# 志賀原子力発電所2号炉 敷地の地質・地質構造について

敷地内断層の活動性評価  
(コメント回答)

2023年1月24日  
北陸電力株式会社

敷地における分析結果と文献に基づく粘土鉱物の $Al_2O_3$ と $Fe_2O_3$ の含有量

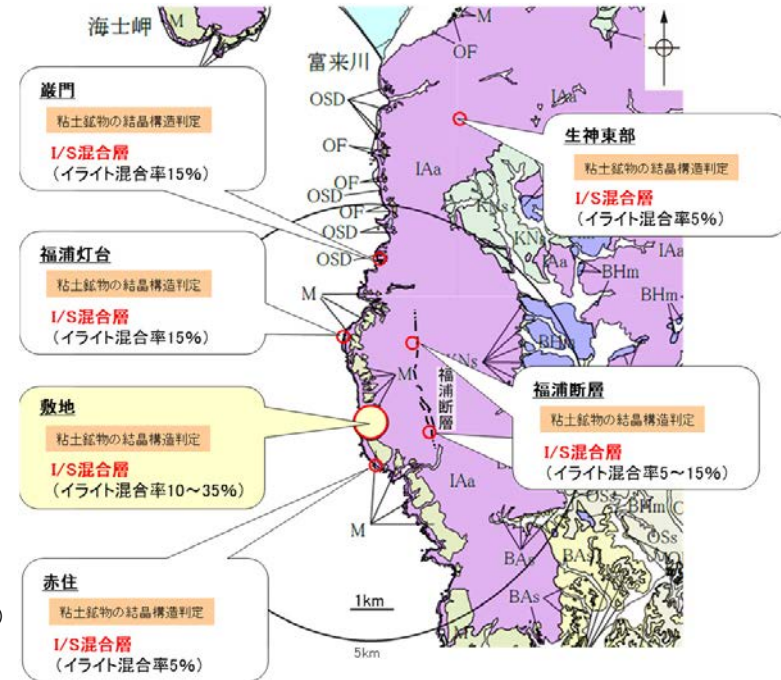
敷地の粘土鉱物のEPMA分析の結果、AlとFeの含有量の違いが生じた原因の考察について、より具体的に記載すること。

- 敷地のI/S混合層における $Al_2O_3$ 、 $Fe_2O_3$ の含有量は、複数の集団には分かれられないものの、漸移的な分布を示す(左下図)。これについて、以下の通り考察した。
- ・文献調査(吉村, 2001; Deer et al., 2013 など)によれば、変質作用により生成される粘土鉱物について、場所によりその化学組成が異なる原因は、主に ①温度、②母岩や母材の性質、③反応する溶液の性質、の違いによるものと考えられる。
  - ・①温度については、I/S混合層が敷地周辺にも広く認められ、敷地周辺一帯が同じような環境下で変質を被ったと考えられることや(次頁)、敷地が少なくとも曹長石化するような高温の熱水の影響は受けていないことから(次々頁)、これらは同程度の温度環境で生成したと考えられる。
  - ・②母岩や母材の性質については、試料採取位置の母岩が共通して別所岳安山岩類からなり、敷地の安山岩の既往の分析結果に基づけば大きな組成のばらつきは認められないことから(P.11)、母岩や母材の性質に大きなばらつきはないと考えられる。
  - ・以上のことを踏まえると、敷地のI/S混合層における $Al_2O_3$ 、 $Fe_2O_3$ の含有量が漸移的な分布を示すことは、③反応する溶液の性質<sup>※1</sup>にばらつきがあったことを反映している可能性が考えられる。

○敷地の粘土鉱物のEPMA分析結果におけるAlとFeの含有量の違いは、反応する溶液の性質<sup>※1</sup>にばらつきがあったことを反映している可能性が考えられる。

試料採取箇所 (XRD分析試料)		渡辺(1986, 1981)の図へのプロット結果		
断層名	採取位置	標高	ライヒバイテ	イライト混合率
福浦断層	FK-1孔	EL 57m	R=0	5%程度
	OS-2孔	EL -11m	R=0	15%程度
	OS-3'孔	EL 37m	R=0	5%程度

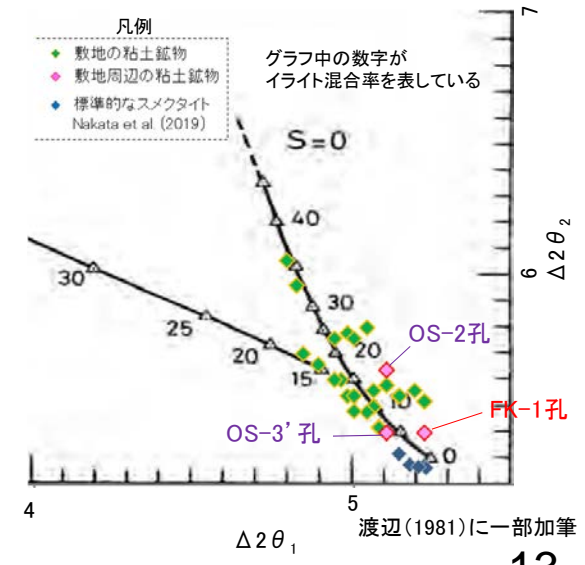
FK-1孔のイライト混合率が敷地の粘土鉱物(I/S混合層)に比べて小さいことについて、福浦断層の粘土鉱物のXRD分析データを追加し、データに基づく考察を加えること。

○福浦断層で実施したXRD分析の結果、I/S混合層(FK-1孔:イライト混合率5%)が確認された。ただし、分析結果はFK-1孔のみであったことから、データの客観性向上を目的に福浦断層南部(OS-2孔, OS-3'孔)でXRD分析を行い、結晶構造判定を実施した。  
 ○その結果、いずれもI/S混合層(OS-2孔:イライト混合率15%, OS-3'孔:イライト混合率5%)であると判定された(次頁, 次々頁)。FK-1孔, OS-3'孔は敷地のI/S混合層(イライト混合率10~35%)と比べてイライト混合率が小さいが、OS-2孔は敷地と同程度の混合率である。

○以上のことから、福浦断層全体のイライト混合率が敷地よりも小さい傾向は認められず、敷地周辺一帯は同じような環境下で変質を被ったと判断した。

新北面:掘り込み前  
ブロックサンプリングの位置  
(2022年11月撮影)

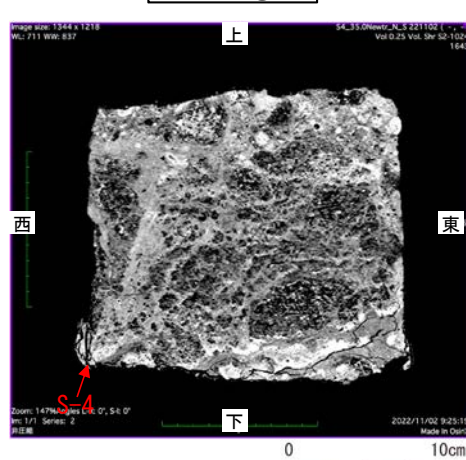
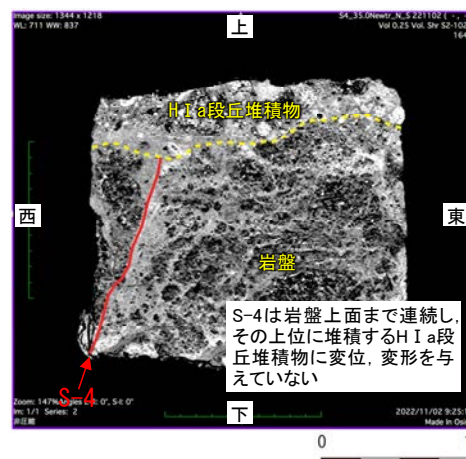
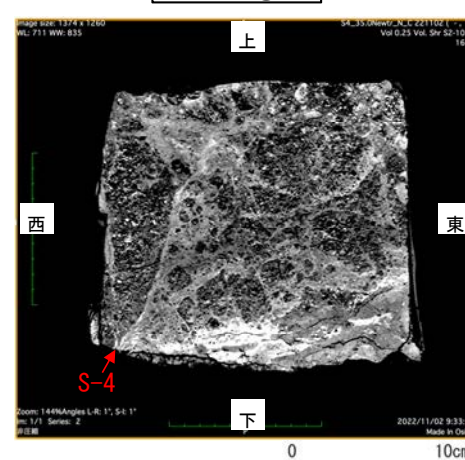
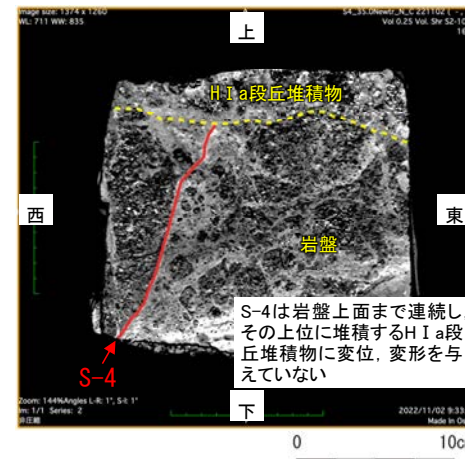
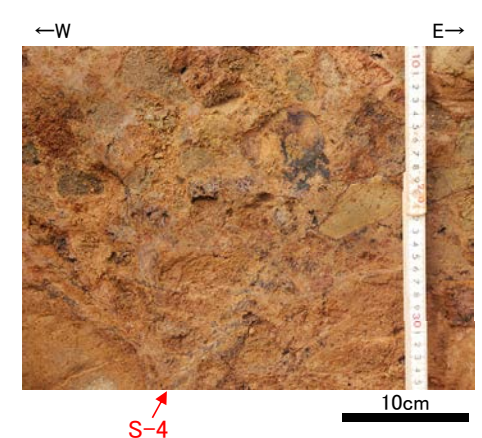
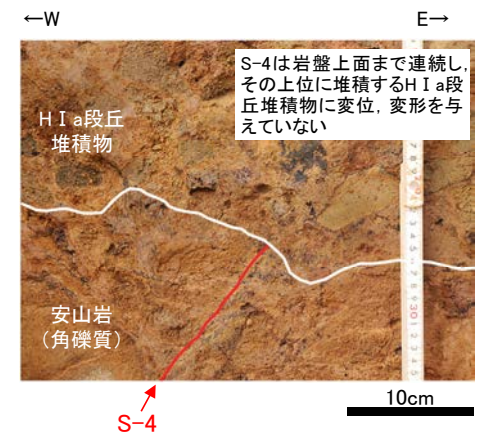
35m盤トレンチの新北面において、ブロックサンプリング等を実施し、断層が岩盤上面まで達しているか確認し、当該地点で上載地層法が適用可能か検討すること。

○35m盤トレンチの旧北面では岩盤上面から約1m区間でS-4が不明瞭であったことから、その北東側で追加掘削(次頁)を行ったところ、新北面では明瞭なS-4がより上方まで連続していることが確認されたが、岩盤上面から約15cm区間でS-4が不明瞭であった(第1049回審査会合及び第2回現地調査で説明)。  
 ○そこで、今回、このS-4が岩盤上面で不明瞭となっている区間において、ブロックサンプリングを実施し、その内部状況をCT画像により詳細に観察した。  
 ○CT画像観察の結果、S-4は岩盤上面まで連続し、その上位に堆積するH I a段丘堆積物に変位、変形を与えていないことを確認した。  
 ○さらに、掘り込み後の壁面においても、目視観察レベルで同様な状況を確認した。

○CT画像観察及び掘り込み後の壁面の観察の結果、S-4は岩盤上面まで連続して認められ、その上位のH I a段丘堆積物に変位・変形を与えていないことを確認したことから、当該地点の上載地層法データを、S-4の活動性評価の根拠として用いることとする。

写真① S-1 L-12.2孔(深度41.8～42.0m)

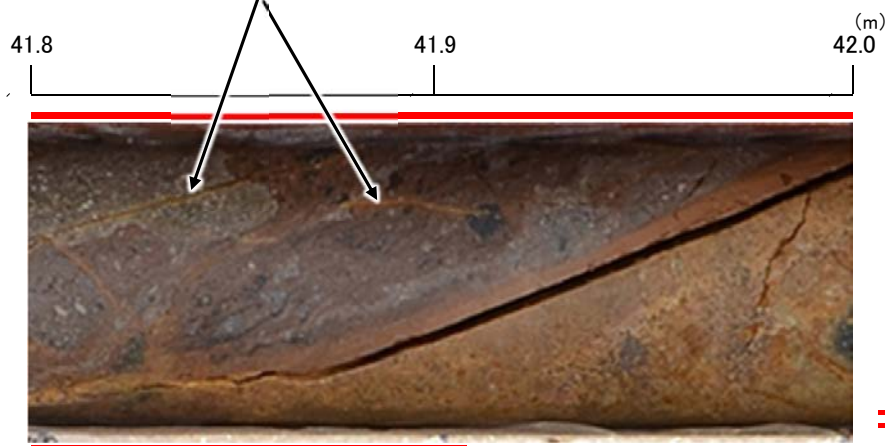
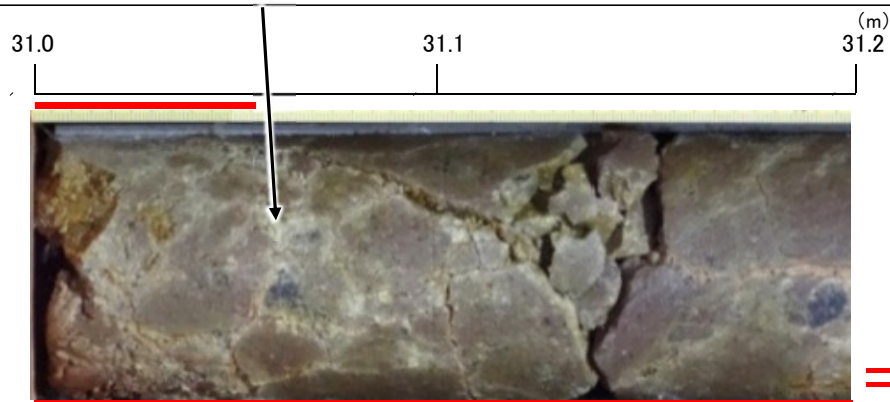
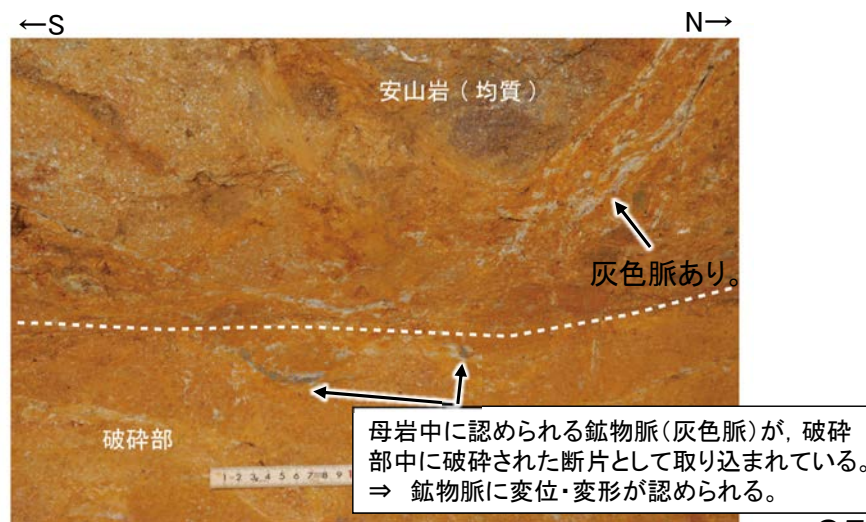
福浦断層の大坪川ダム右岸北道路法面・南道路底盤において、敷地内断層と異なる点として、白色脈が断層によって切られている状況の観察結果を示すこと。

- 敷地内断層では破碎部中に鉱物脈が確認され、鉱物脈に変位・変形は認められない(写真①②)のに対し、活断層では母岩に認められる鉱物脈は主せん断面や破碎部に切られており、鉱物脈に変位・変形が認められる(写真③④)。
- これは、敷地内断層では鉱物脈の生成以前に断層活動があり破碎部が形成したと判断されるのに対し、活断層では鉱物脈の生成後に断層活動があったことを示す。

○以上より、敷地内断層は活断層と異なる破碎部性状を有しており、敷地内断層の最新活動はI/S混合層の生成以前と評価したものと整合する。

コア写真(F-1' 孔 36.0~36.3m) ○ 試料採取位置

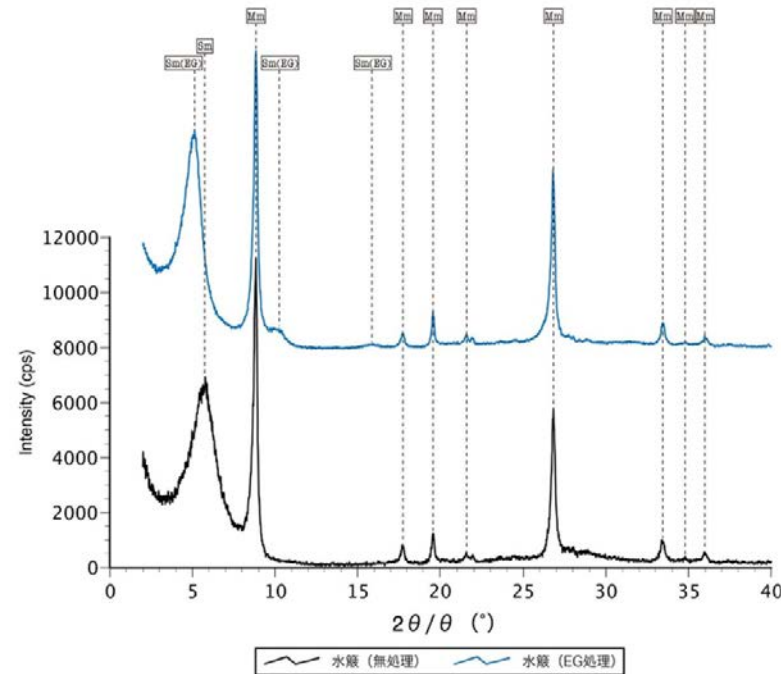
大坪川ダム付近のボーリングコアで認められる青色の物質(セラドナイト)のK-Ar年代分析データを資料に添付すること。

- 敷地近傍(F-1' 孔)で確認された緑灰色の粘土鉱物について、敷地の変質鉱物の生成環境に関する評価との関係を確認するため、以下の分析・調査を行った。
- XRD分析の結果、緑灰色の粘土鉱物はセラドナイトであることを確認した(下図)。
- 文献調査の結果、Odin et al.(1988)は、酸素同位体温度計から求められたセラドナイトの生成温度は6~84°Cとしている(次頁)。
- K-Ar年代分析の結果、緑灰色の粘土鉱物(セラドナイト)のK-Ar年代値は11.8±0.4Maを示す(下表)。

○上記の調査の結果、セラドナイトとI/S混合層はいずれも50°C以上で生成し、K-Ar年代値もほぼ同じ値を示すことから、敷地近傍のセラドナイトとI/S混合層はほぼ同様な温度環境で生成したと判断した。

拡大観察範囲  
範囲Aスケッチ  
(H-0.2-75孔 薄片②)

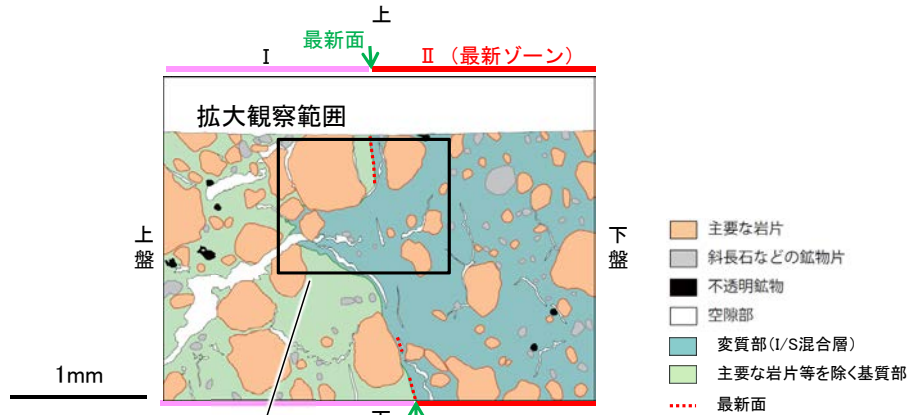
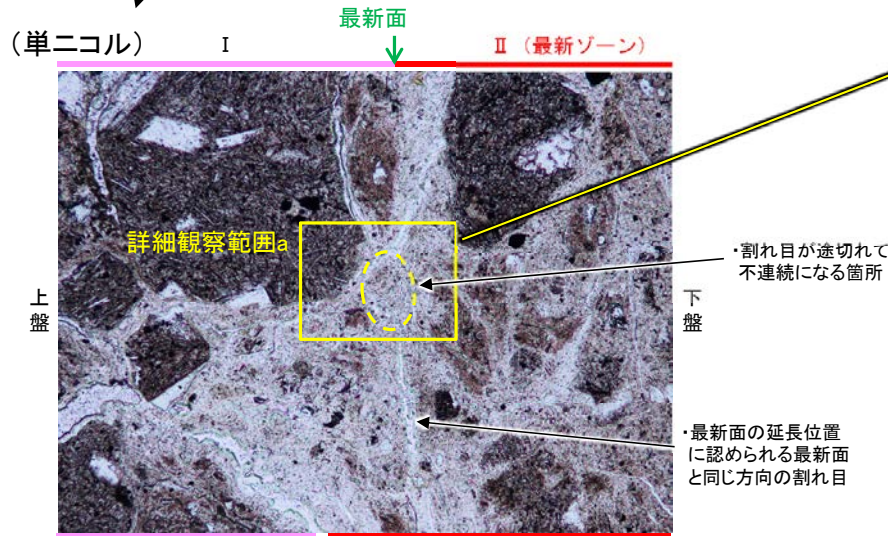
H-0.2-75孔 薄片②において、最新面の延長位置に認められる割れ目をせき止めるように高角度で横断する鉱物脈について、詳細な観察結果を示すこと。

○H-0.2-75孔 薄片②の範囲Aにおいて詳細に観察した結果、粘土鉱物(I/S混合層)が最新面を横断して分布し、最新面が不連続になっており、不連続箇所の粘土鉱物(I/S混合層)に変位・変形は認められない。

○ただし、最新面の延長位置に認められる最新面と同じ方向の割れ目が、最新面の不連続箇所に認められるため、割れ目が途切れて不連続になる箇所において、この割れ目や最新面とI/S混合層との関係を詳細に確認した。

○H-0.2-75孔 薄片②の範囲Aにおいて、割れ目が途切れて不連続になる箇所には、粘土鉱物(I/S混合層)が割れ目や最新面を遮るように高角度で分布し、この粘土鉱物(I/S混合層)に変位・変形は認められない。

M-2.2孔 範囲A・B写真(直交ニコル)

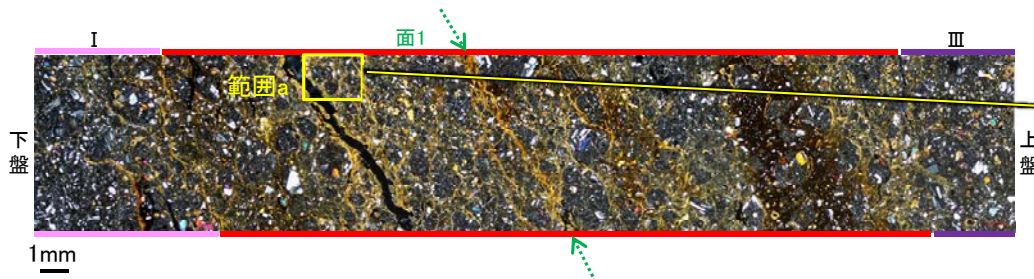
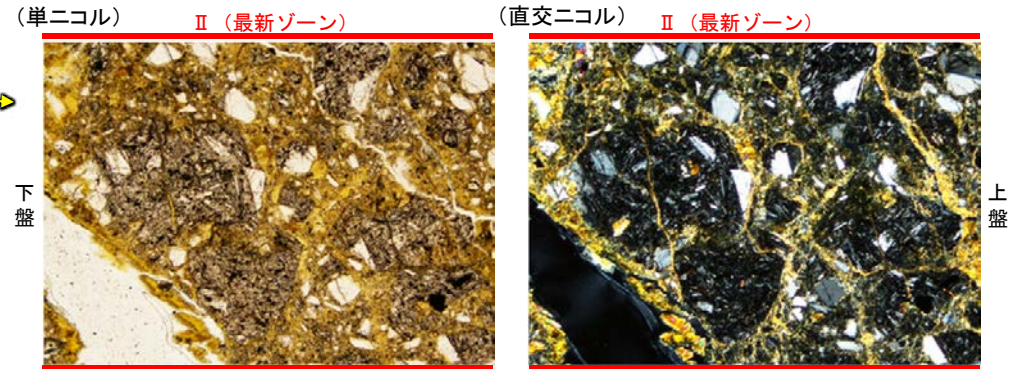
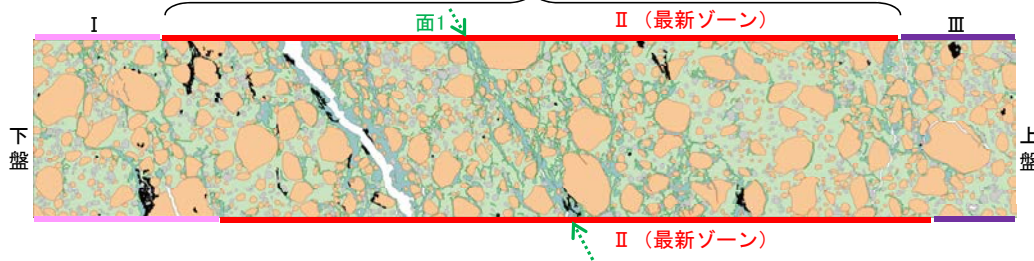
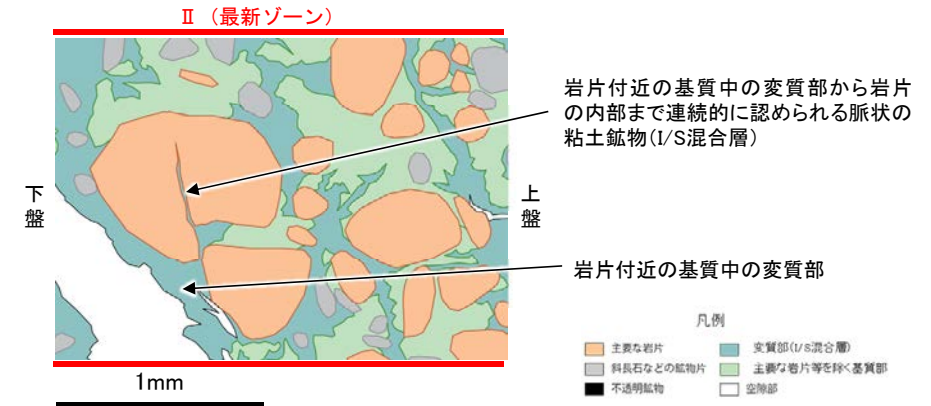
M-2.2孔において、岩片の縁辺から内部まで認められる脈状の粘土鉱物が、マトリクスの中まで連続していることについて、詳細な観察結果を示すこと。

OM-2.2孔の最新ゾーンにおける礫の回転等による変位・変形の有無を確認するために、最新ゾーン中の岩片の周辺を詳細に観察した。

OM-2.2孔の最新ゾーンにおいて、微細な脈状の粘土鉱物(I/S混合層)が、岩片付近の基質中の変質部から岩片の内部まで連続的に分布し、この粘土鉱物(I/S混合層)に礫の回転等による変位・変形は認められない。

・最新ゾーンでは岩片間の基質中に粘土鉱物(I/S混合層)が網目状に分布(スケッチ中の水色)し、その網目状の粘土鉱物(I/S混合層)に変位・変形(せん断面や引きずりなど)は認められない。
